## SERVICE INFO – INA 0119

# Spremenjen napenjalec in preusmerjevalni valj

Nissan: X-Trail

Renault: Koleos

Slika 1: Kovinski napenjalec in preusmerjevalni valj

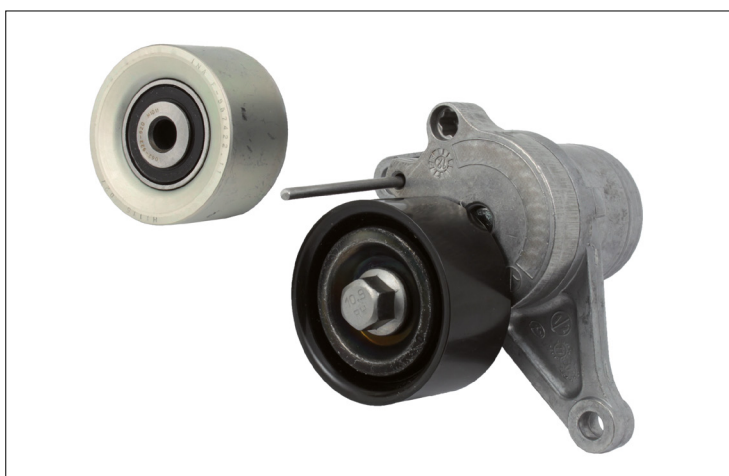
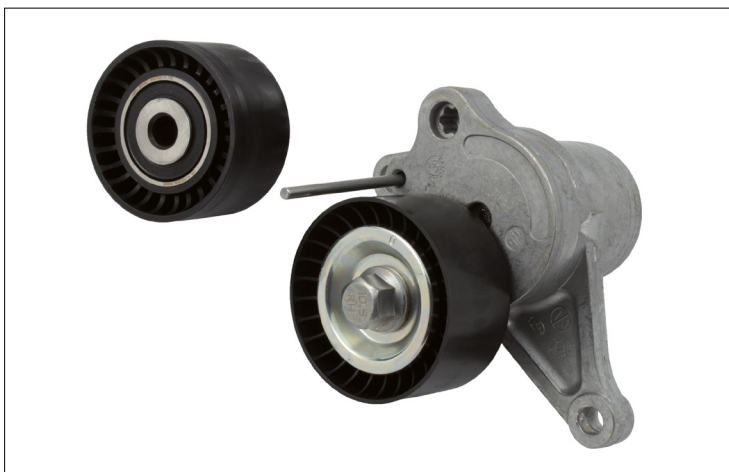
Proizvajalca vozil Nissan in Renault vgrajujeta v sprednji vzporedni pogon zgoraj navedenih modelov vozil dve različni izvedbi napenjaleca in preusmerjevalnega valja. Vozila so lahko opremljena s kovinsko (slika 1) ali plastično izvedbo (slika 2).

Kovinski napenjalec in preusmerjevalni valj lahko brez kakršnih koli omejitev zamenjate s plastičnima.

Za te modele vozil ponuja družba Schaeffler Automotive Aftermarket plastični napenjalec in preusmerjevalni valj (slika 2). Ta valj v celoti izpolnjuje vse tehnične zahteve in ga lahko uporabljate brez zadržkov.
